新竹縣政府工程查核代表照片表

拍攝日期：113.03.14

工程名稱：111 年度湖口鄉信勢國小周邊人行空間改善工程

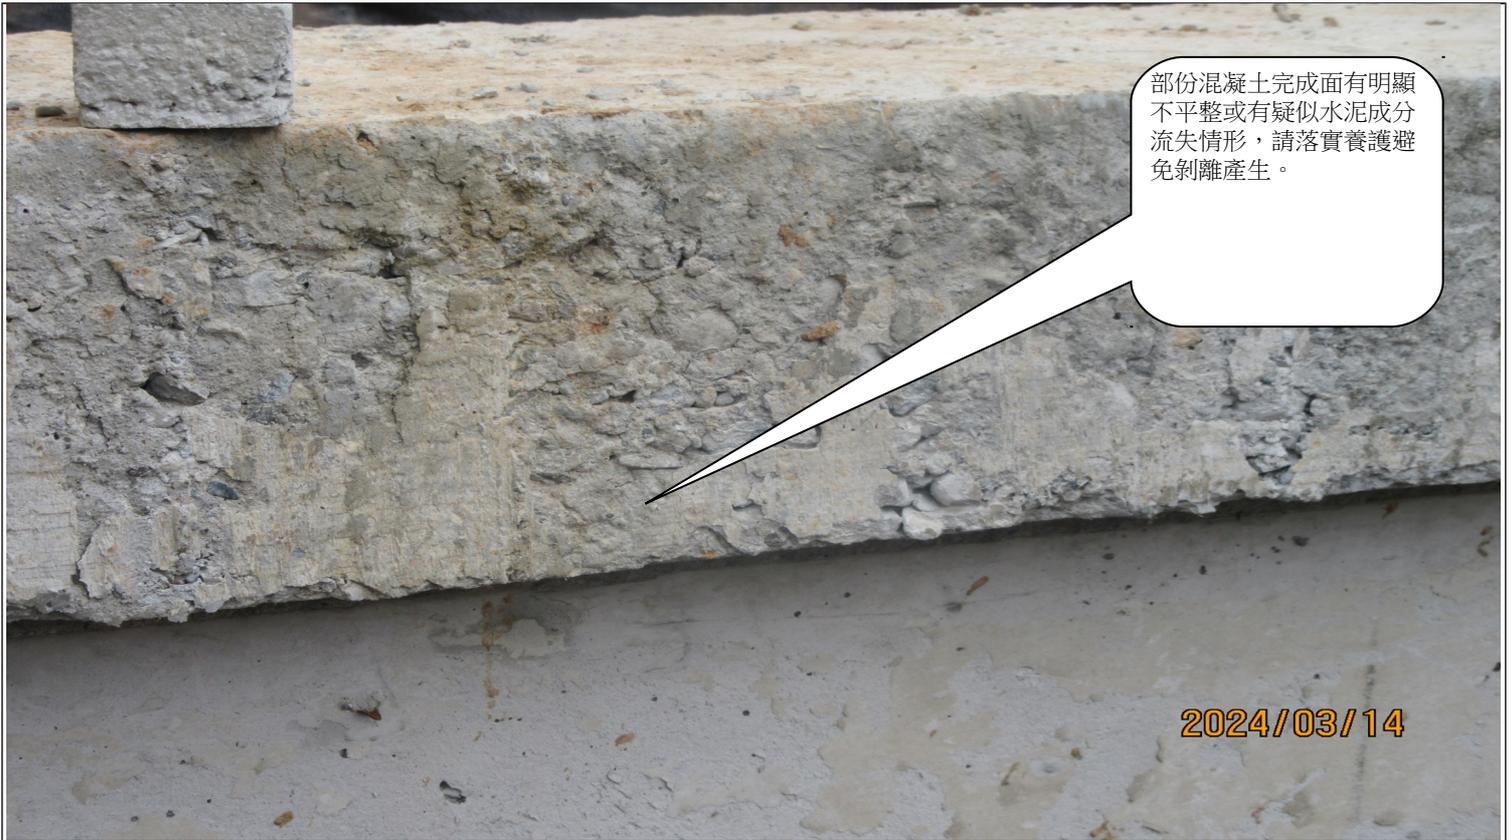
部份混凝土完成面有明顯不平整或有疑似水泥成分流失情形，請落實養護避免剝離產生。

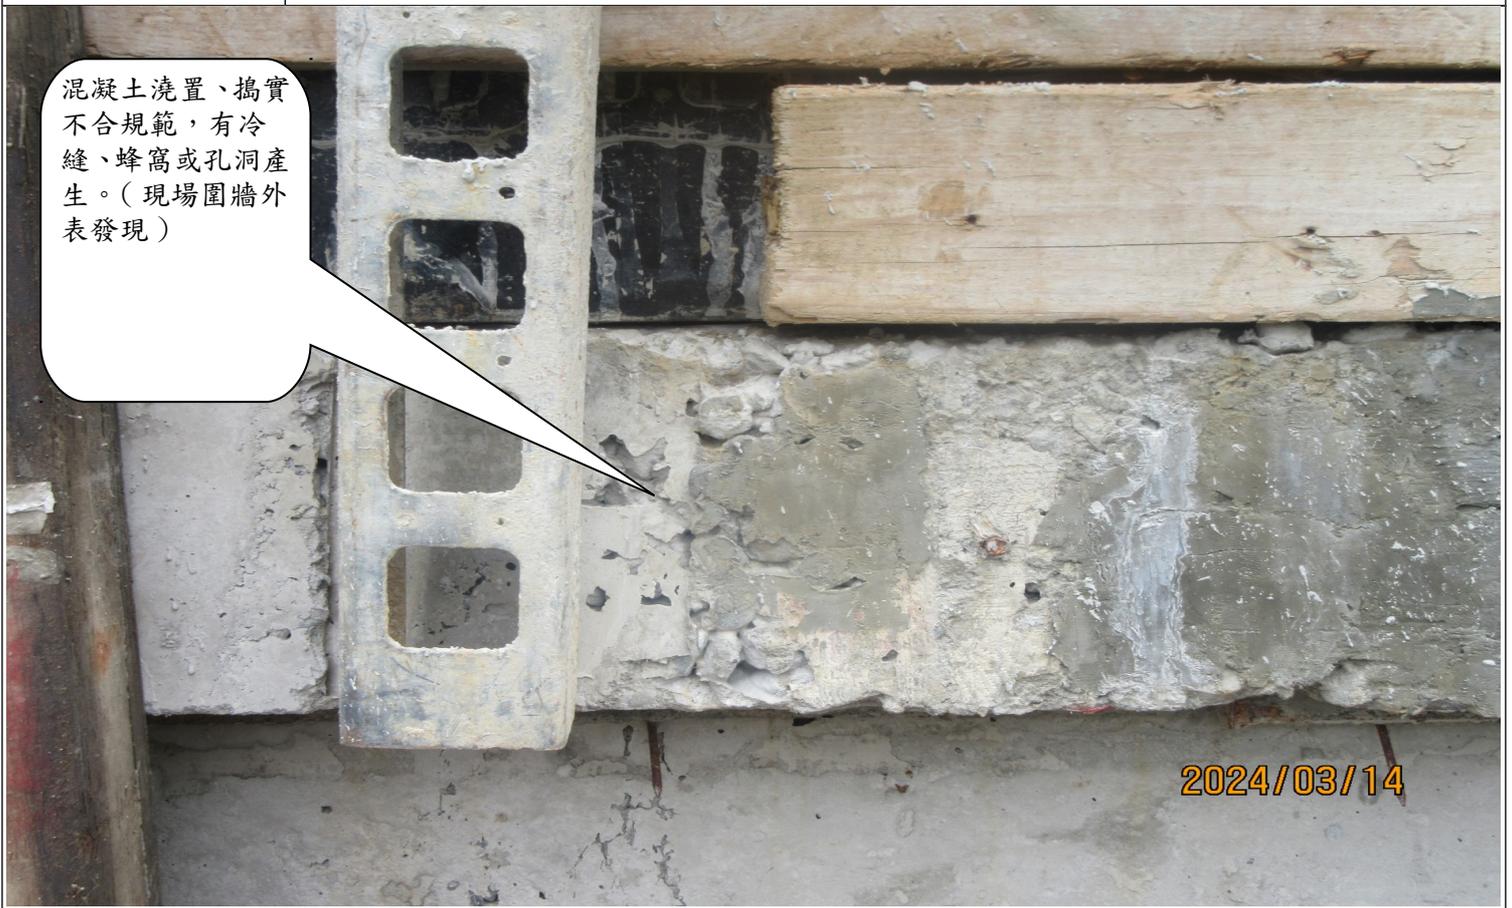
混凝土澆置、搗實不合規範，有冷縫、蜂窩或孔洞產生。(現場圍牆外表發現)
